令和7年度「菊陽町通学路交通安全プログラム」に基づく通学路等合同点検箇所一覧

【菊陽中部小学校】 令和7年5月8日（木）午前7時から

【令和8年3月31日現在（見込）】

武蔵ヶ丘小学校

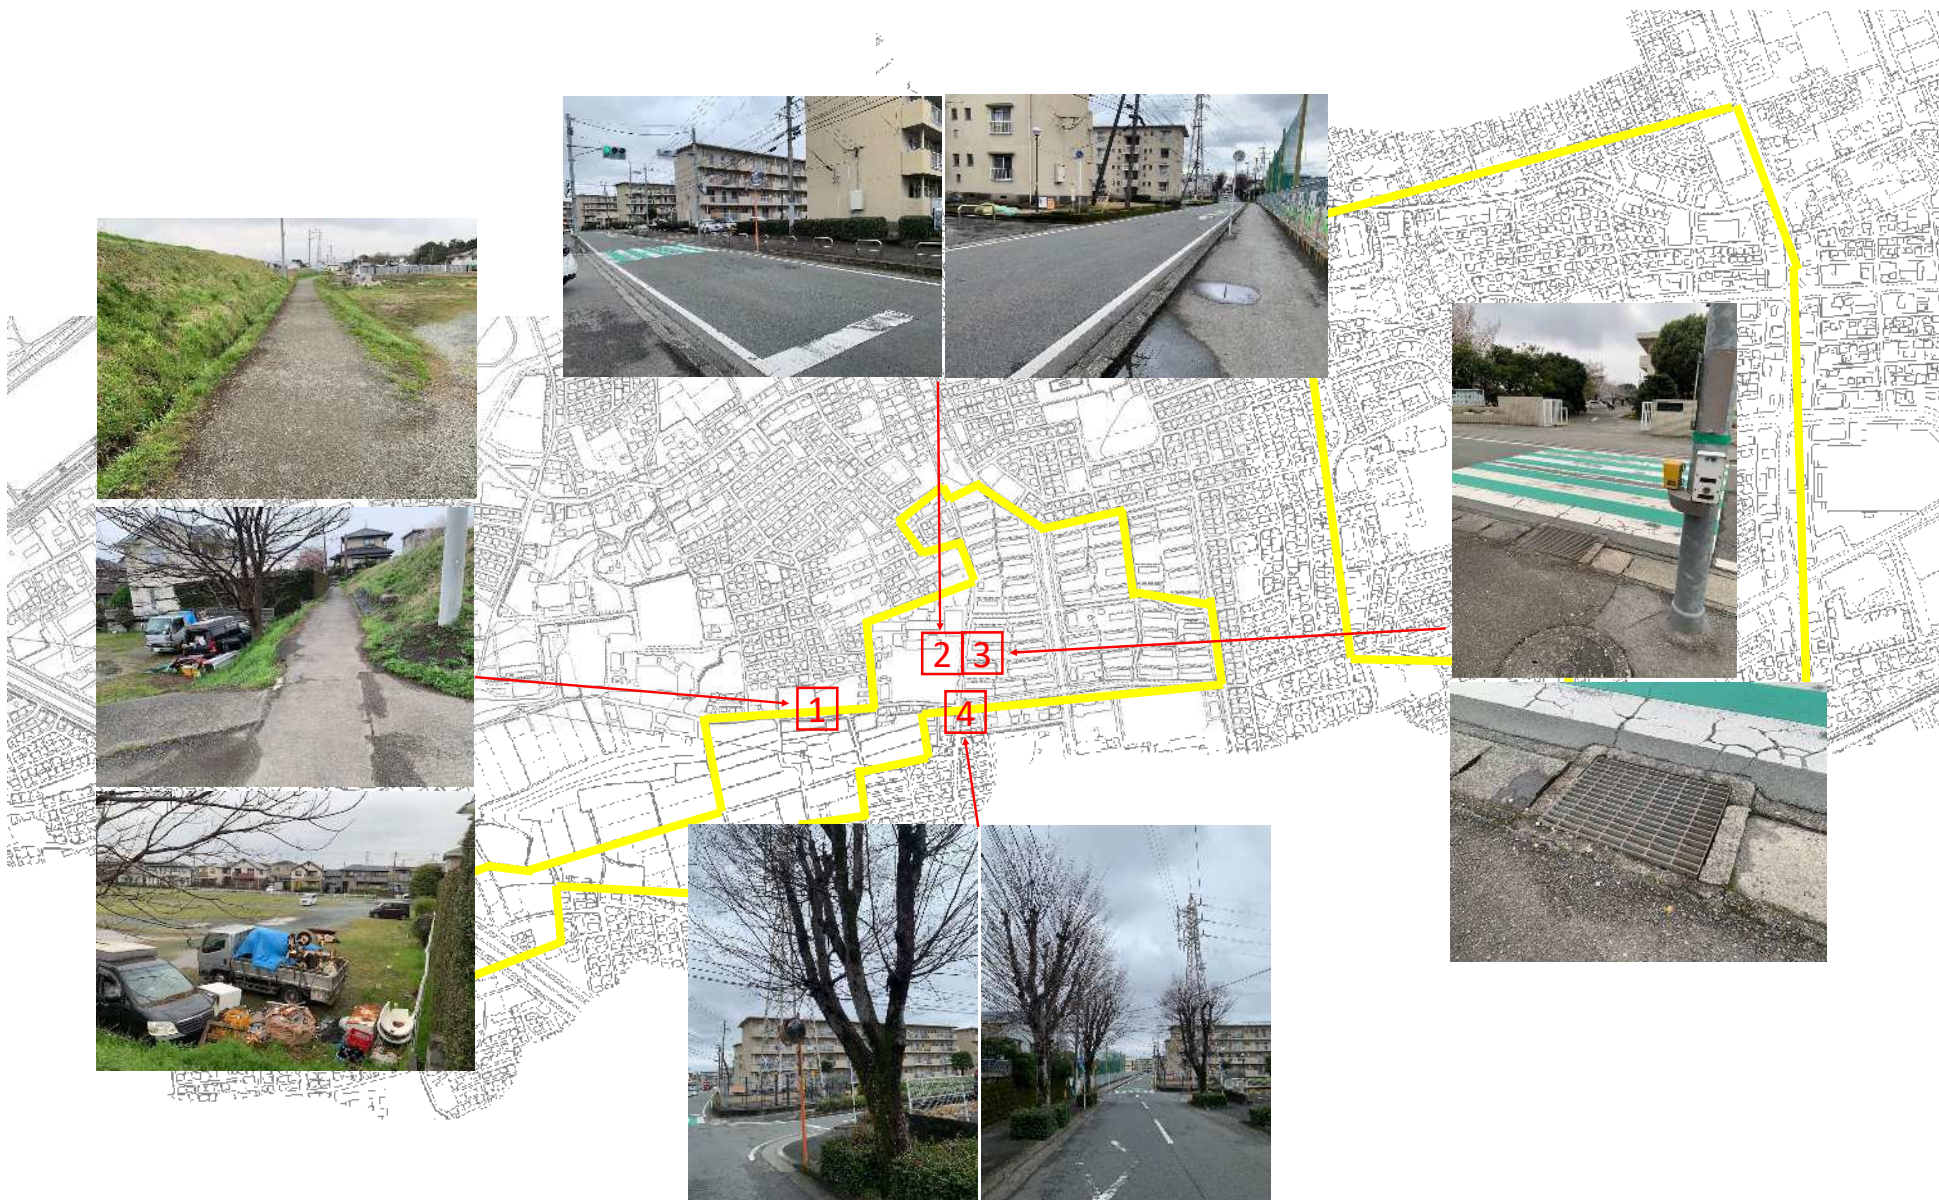
No.	地図 番号	路線名	危険箇所	状況	学校等からの要望	対策の内容	対策の進捗状況
1	1	町道八久保楡木線	町道八久保楡木線 MAKOTO建設の近くの砂利道	児童68名（30%）〔令和7年5月1日現在〕が通学路として登校している。中でも、1年生28名中、15名が杉の本地区であり、今後も杉の本地区児童の増加が予想される。 舗装されておらず狭い。自転車通学の学生も通行し混み合う。 通学路途中に不法投棄（車も1台あり）場があり、危険である。	里道砂利道の舗装と転落防止柵の設置 町道の通学路カラー塗装及び横断歩道（指導停止線）の設置 不法投棄解消	【警察】横断歩道はカーブで法面となっており視認性が良くないため、設置は難しい。 【建設課】里道は用地幅等、状況を確認して舗装を検討する。転落の対策として防止柵又はラインによる視認性の向上を検討する。 町道の横断部においては、歩行者横断指導線やカラー舗装、徐行等の標示により安全対策を検討する。 【危機管理防災課】「通学路注意」看板の視認性向上（サイズアップ）を検討する。 【学務課】不法投棄については環境生活課へ情報提供する。	【建設課】 ・里道舗装、転落防止柵は、年度内発注、翌年度竣工見込み ・カラー舗装等は、実施見込み 【危機管理防災課】 ・「通学路最徐行」看板×1設置済 ・「子ども多し注意」看板×1設置済 【学務課・環境生活課】土地所有者から土地を借りている人の所有物であり不法投棄ではないが、現在は撤去済
2	4	町道武蔵ヶ丘団地2号線	県営武蔵ヶ丘団地1棟前町道脇のカーブミラー	樹木の葉が生い茂る初夏ごろから、葉がカーブミラーを隠し、運転者側からの安全確認が十分でなくなることがある。	樹木の枝の剪定	【建設課】熊本市との境目であり、市とも協議を行っていく。	【警察】横断歩道の停止線及びダイマークの補修完了 【建設課】熊本市で剪定実施(R8.1写真)

No.	地図 番号	路線名	危険箇所	状況	学校等からの要望	対策の内容	対策の進捗状況
3	2	町道武蔵ヶ丘団地5号線	武蔵ヶ丘小正門前横断歩道（信号有）	学校評価アンケートの保護者からの情報で「信号が赤でも、無視して通行する車両がある。」という指摘がある。速度制限は30kmだが、スピードを上げ通行する車もある。	交通安全用人形「飛び出し坊や」の設置 通学路であることを示す道路への表示 道路への「速度落とせ」の文字表示 路面のカラー化（武蔵ヶ丘中学校正門前と同様の対策を要望）	【警察・学校】押しボタン式の信号は運転手の見落としが多いので、児童へ車が止まるまでは横断しないよう指導をしてほしい。 【危機管理防災課】「飛び出し坊や」は土台がコンクリート製であり、逆に危険になる。「通学路あり」の文字表示について場所等を検討する。 【建設課】通行車両の減速を促すため、中学校前を参考に路面のカラー化を検討する。	【警察】横断歩道補修完了 【学校】横断時の左右確認の徹底等を含め、交通安全教育を全校挙げて推進中。 【危機管理防災課】「通学路注意」看板×2設置済 【建設課】実施見込み
4	3	町道武蔵ヶ丘団地5号線	武蔵ヶ丘小正門前横断歩道・団地側歩道の側溝蓋	歩道の舗装が傷み、蓋が徐々に浮き上がっている状況。つまりいて転倒する児童がいる。	歩道の舗装 側溝蓋の補修 マンホールの段差解消	【建設課】側溝の補修、段差解消、歩道の舗装については対策を検討する。	【建設課】熊本県用地（住宅）のため、県と調整中

菊陽西小学校

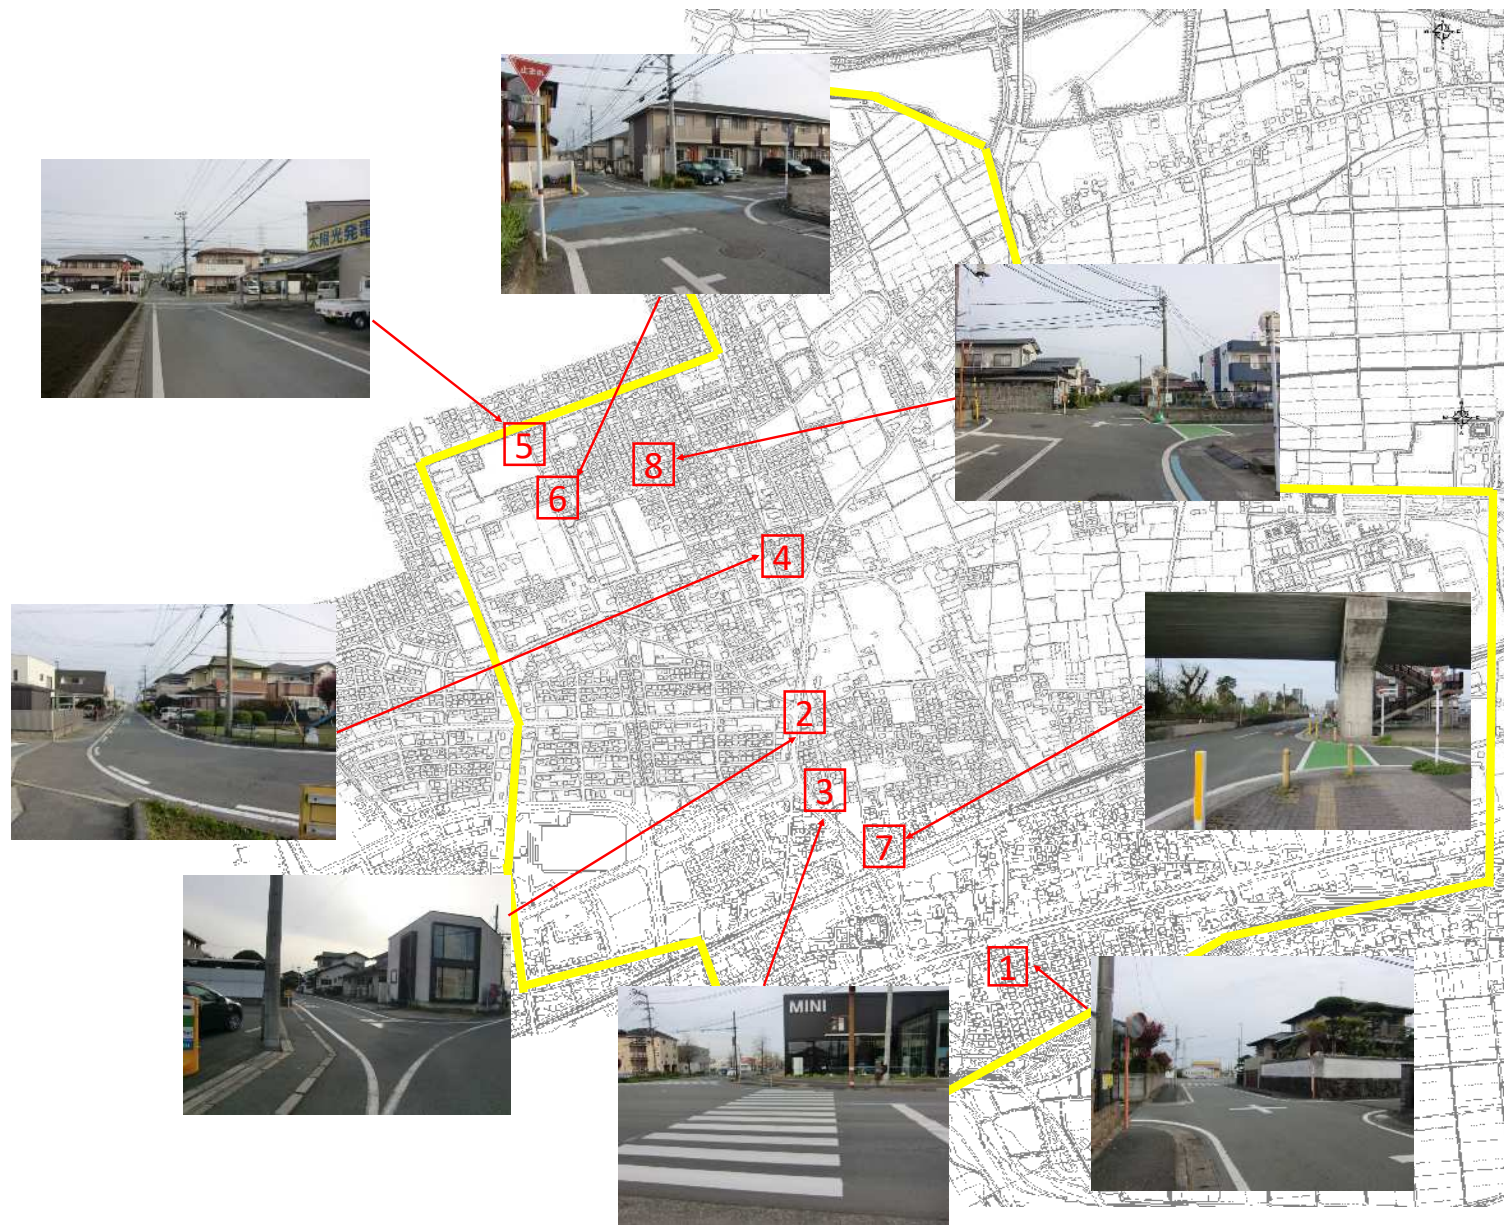
No.	地図 番号	路線名	危険箇所	状況	学校等からの要望	対策の内容	対策の進捗状況
1	1	町道青葉台13号線	菊陽バイパスから南の交差点	朝、夕の通学時に瀬田竜田線から来た車が、青葉台交差点の青信号が変わる前に速度を上げて通過する。	・道路標識 ・通学時間帯の規制 ・通学時間帯の進入規制 ・通り抜け規制	【警察】停止線の塗り直しを行う。通学時間帯の進入禁止や通り抜け禁止は地域に負担がかかり、付近の他の道路への影響が大きく、難しい。 【建設課】減速ドットラインの設置を検討する。	【警察】周辺の一時的停止規制箇所を含め補修完了 【建設課】実施見込み
2	7	町道新成1号線 町道杉並木線	三里木高架橋下交差点	見通しが悪く、側道より停止線を越えて右左折する車が多く危険である。横断歩道もない。カーブミラーの角度も悪い(去年も計上)	・カーブミラーの調整 ・停止線の再補修	【危機管理防災課】歩行者が見えるようカーブミラーの調整を検討する。	【危機管理防災課】カーブミラー角度調整済
3	3	県道辛川鹿本線	ミニクーパー販売店前	横断歩道がでこぼこになっており、歩いても感じる程度。自転車が転倒する事もある。横断歩道であり事故の可能性が高い。	・再舗装	【熊本県】路面を平坦にする工事を行う。	【熊本県】実施済（R7.5月）
4	2	町道下沖野北線	木いちご前のファミリーマート横	西小南門よりファミリーマート方面へ来た車が一時停止をせずに右左折するため、木いちご方面より来た自転車や歩行者とぶつかる危険性がある。	・一時停止標識の設置 ・止まれ文字	【警察】一時停止の標識は民地との関係上交差点の直前に設置することができないため、効果が薄い。 【学校】交差点では安全を十分に確認するよう指導する。 【危機管理防災課】カーブミラーの支柱に注意喚起の看板設置を検討する。	【学校】全児童に電子黒板で該当箇所の画像を見せ、安全指導を行った。 【危機管理防災課】「止まれ交差点」看板×1設置済

No.	地図 番号	路線名	危険箇所	状況	学校等からの要望	対策の内容	対策の進捗状況
5	4	町道新山5号線	西小入口交差点より北への道	朝夕の交通量が多いだけでなく道も歩道も狭いため、車が離合する際は歩道を歩く場合でも注意が必要。	・運転者への徐行の指導強化（警察による指導）、及び子どもたちへの注意喚起（親、学校）	【警察】交差点の横断歩道の塗り直しを検討する。オレンジ色の30の道路表示は道路の状況を確認して再設置位置を検討する。	【警察】補修完了
6	8	町道新山3号線 町道新山4号線	新山北公園付近交差点(モイセスハウス津久礼前)	交差点の見通しが悪く、一時停止や横断歩道などが無い。注意が必要。	・東西に一時停止の設置をお願いしたい（交差点注意の看板は設置していただいた）	【建設課】東西方向の道路にドットラインの設置を検討する。 【警察】南側は一時停止規制があり、北側は行き止まりであり、一時停止規制はなじまない。新規に四方向の一停止規制は基準上できない。	【警察】立番（警戒活動）を実施 【建設課】実施見込み
7	6	町道新山1号線 町道新山4号線	旧居酒屋えにし角の交差点	合志から光の森への抜け道及び鮮ど市場への買い物客の道路となっており、車のスピードが速く、朝夕は特に交通量が多い。交差点では車はスピードは緩めるものの、一時停止はほとんどしないので交差点を横断するのが危険。	・カーブミラーの改善要望を要望しているが改善には至っていない。 ・一時停止の取締り強化	【警察】定期的な取締り（パトロール）を継続する。停止線の塗り直しを検討する。通学時間帯の進入禁止や通り抜け禁止は地域に負担がかかり、付近の他の道路への影響が大きく難しい。 【危機管理防災課】注意喚起の看板の設置を検討する。	【警察】立番（警戒活動）を実施 【危機管理防災課】 ・「交差点注意」看板×2設置済 ・カーブミラーは設置箇所の地権者と協議の上、今後取替等実施予定
8	5	町道新山1号線	九州太陽電池工業横の交差点	合志から光の森への抜け道となっている。最近は朝夕にかかわらず交通量が増えてきており歩行者は危険を感じる。	・引き続き、杉並台区、北新山区、新山区のゾーン30の検討をお願いしたい。	【警察】令和8年9月1日から生活道路における法定速度が30km/hに引き下げられる、道路交通法施行令の改正について周知していく。 【建設課】南方向の道路にドットラインの設置を検討する。	【建設課】実施見込み

武蔵ヶ丘北小学校

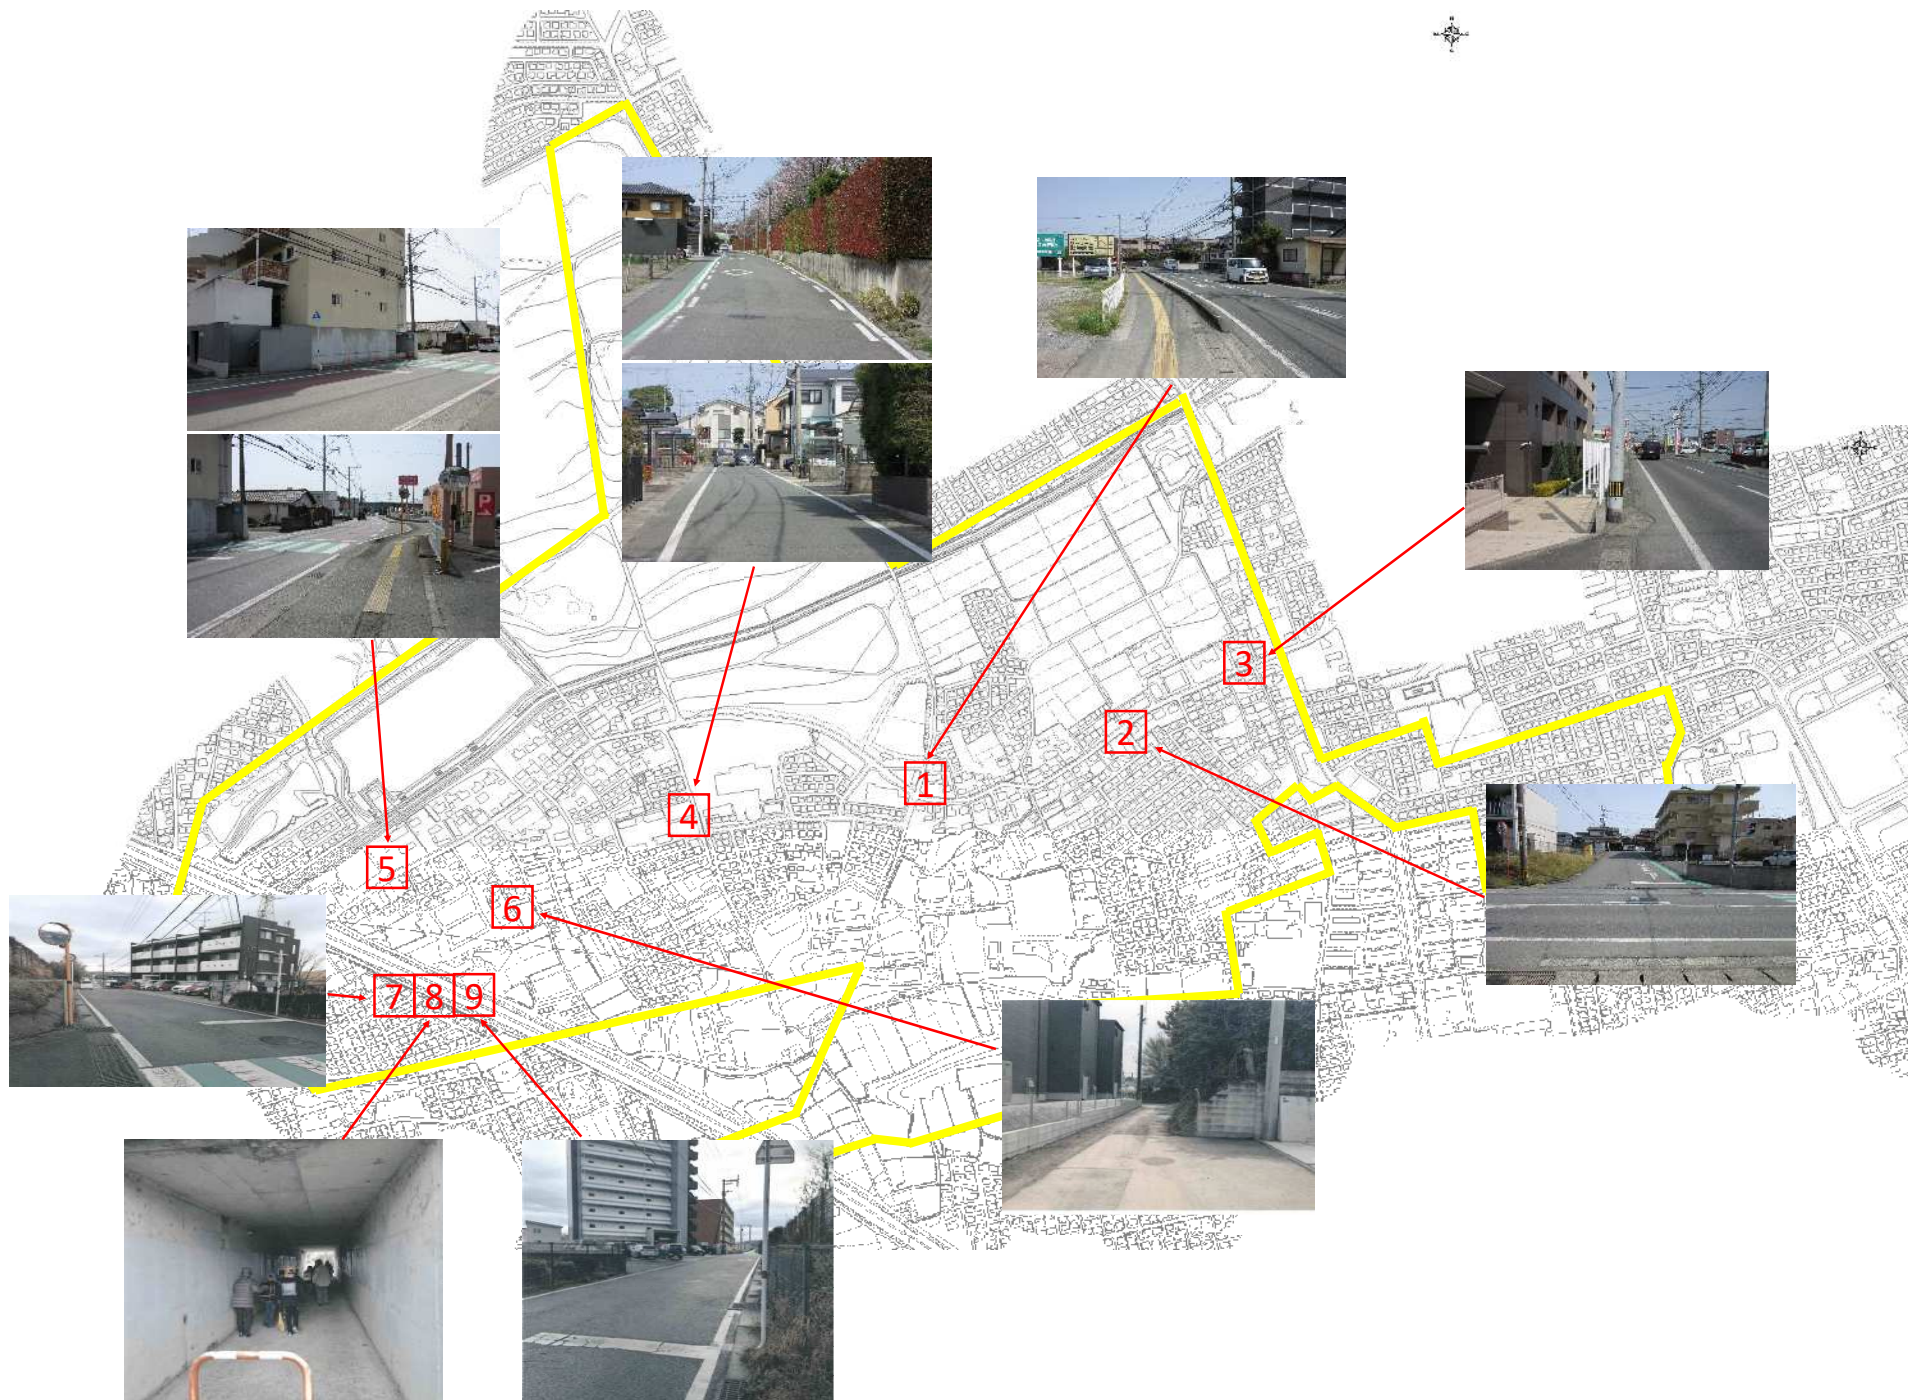
No.	地図 番号	路線名	危険箇所	状況	学校等からの要望	対策の内容	対策の進捗状況
1	1	県道熊本大津線	県道49号線のローソン熊本菊陽尚綱大前店～セブンイレブン熊本合志店の歩道	朝、徒歩通学の小学生と自転車通学の中学生が並行して通学している。一時期自転車通学の中学生に小学生がいる区間は自転車から降りて自転車を押して歩く指導があったが、守られていない。	・ 中学校への報告 ・ 南北にも車両用の信号機を設置できないか	【学校】歩行者が歩道を歩いているときは、自転車を降りて押して歩くよう指導する。	【学校】中学校から指導を実施している。 【警察】ローソン尚綱大前店先の交差点について、北側道路の幅員が狭いため、通常の信号機は設置できない。
2	2	県道熊本大津線町道南八久保団地1号線	県道49号線の電鉄バス停（八久保）の信号機前の十字道路	朝夕の車の交通量がとても多く、特に朝7時35分～7時50分から49号線へ出る車が多く（南八久保区と八久保区から）危険である。 電鉄バス停（八久保）の信号機から南八久保区内を抜け道として利用している。	・ 「スピード落とせ」、「通学路注意」の看板等設置	【学校】裏門からの登校について検討したが安全面等から現行どおりとする。 【建設課】グリーンベルトの設置を農政課と協議する。 【危機管理防災課】「通学路注意」看板及び「速度落とせ」路面表示の設置を検討する。	【学校】裏門からの登校について検討したが安全面等から現行どおりとする。（歩道がない等） 【農政課】R8.1以降実施予定 【危機管理防災課】 ・ 「通学路最徐行」看板×1設置済み ・ 「子ども多し注意」看板×1設置済 ・ 「通学路注意」看板×1設置済
3	3	県道熊本大津線	県道49号線西部町民センター横の歩道	朝夕の車の交通量が多い中、近くの集合住宅前の歩道が途中から幅員が急に狭くなっている。また電柱もあり子どもたちは車道を利用している状況である。	・ 歩道の拡幅 ・ 電柱の移設	【熊本県】 ・ 歩道の拡幅は集合住宅が隣接しており難しい。 ・ 電柱の移設については所有者と協議を行う。	【熊本県】電柱撤去済

No.	地図 番号	路線名	危険箇所	状況	学校等からの要望	対策の内容	対策の進捗状況
4	4	町道花立2号線 町道花立10号線	花立1丁目10番地区	道路が狭く、かつ車両の通行が多い。	・ 徐行の路面表示	【危機管理防災課】「速度落とせ」の路面表示を検討する。	【危機管理防災課】業者へ工事発注済み。今年度中に竣工予定。（「学童注意」に標示を変更）
5	5	県道熊本大津線	ロッキー前の横断歩道	近くに信号があり、それに気を取られるのか、児童が手を挙げて渡る意思表示をしても、通り過ぎる車がいる。ダイヤモンドと横断歩道の標識はあるが、通学路の表示や飛び出し注意の置き看板がない。	・ 通学路の表示 ・ 飛び出し注意の看板	【危機管理防災課】「通学路注意」看板の設置を検討する。	【危機管理防災課】「通学路注意」看板×1設置済
6	6	町道花立16号線 及び里道	花立地区	横断歩道があるところまで、迂回して登校しているが迂回路の一部がとても狭い。車1台が通っただけで、登校する児童が安全に交差できないため、児童は立ち止まって避けたり、歩道ではない、斜めに盛り上がった草むらに入ったりして危険である。	・ 道路の舗装、拡幅	【建設課】里道の舗装について検討する。 【危機管理防災課】カーブミラーの設置を検討する。	【建設課】実施見込み 【危機管理防災課】 ・ カーブミラーについてはポール建柱による設置が困難であるため、民家のフェンスへのカーブミラー取付を今後区とともに検討する。 ・ 指導停止線・青枠・T字標示による路面標示を建設課が道路舗装工事に併せて今年度中に設置予定。

No.	地図 番号	路線名	危険箇所	状況	学校等からの要望	対策の内容	対策の進捗状況
7	7	高速道側道1号線	向陽台～高速下の横断歩道	ダイヤモンドと横断歩道の標識は設置されているが、広い道路で直線のため、抜け道として通ると思われる車がスピードを出して危ない。 また、車が渋滞する道であり、手前車線を通行する車が渋滞して、反対車線の車からは渋滞の車で死角になり、横断する児童の発見が遅れて、急ブレーキをする車がある。 そのため、遠くの運転手からでも目視できるように横断歩道ありと車道に書き、通学路の標識や飛び出し注意の置き看板を設置してほしい。	・通学路の表示 ・飛び出し注意の看板	【危機管理防災課】「通学路注意」「横断者注意」看板の設置を検討する。	【危機管理防災課】 ・「飛び出し注意」看板×2設置済 ・「通学路注意」看板×1設置済
8	8	高速道側道1号線	高速下	防犯灯がすべて切れている。 暗いので安全面が心配される。	・防犯灯の付け替え	【自治会】防犯灯については向陽台区が設置及び管理をしており、今後、区で修繕対応を行ってもらう。	【危機管理防災課】向陽台区において防犯灯修繕済
